Q&A WESTERKEERSLUISBRUG-PONTSTEIGER

Q&A Westerkeersluisbrug en Pontsteiger aanpassen fietspad en onderhoud kruising Tasmanstraat en Houtmankade

December 2025

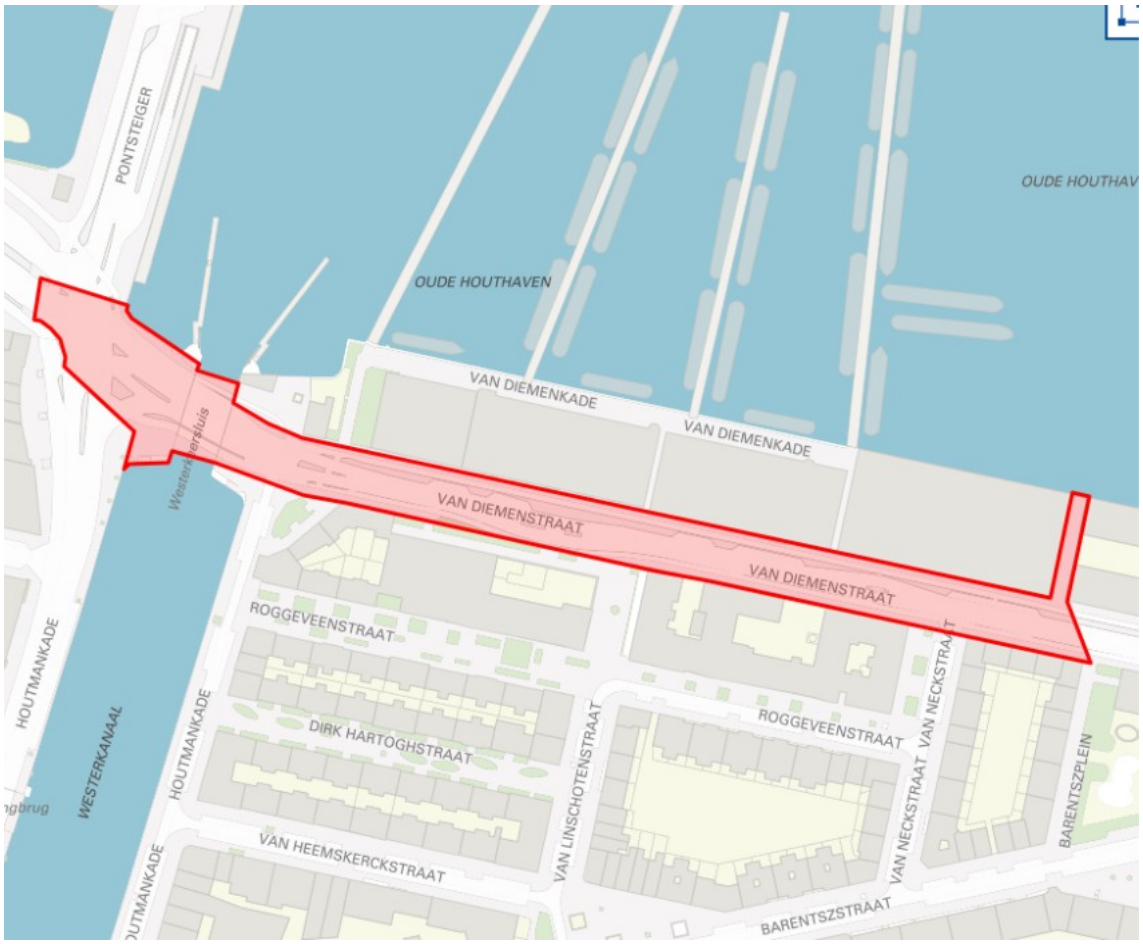
- Wat wordt de maximumsnelheid voor het autoverkeer op de Westerkeersluisbrug?

Vanaf het kruispunt wordt het 30 km/u in de richting van de van Diemenstraat.

Vooralsnog is het voorstel om op de gehele kruising een maximum snelheid van 30 km/u te laten vallen. Dit oogt het meest realistisch, om zo min mogelijk 30-'ingangen' te hebben. Wanneer we de gehele kruising onder het 30-regime laten vallen is de enige snelheids-'grens' te vinden bij de in- en uitgang van de tunnel.
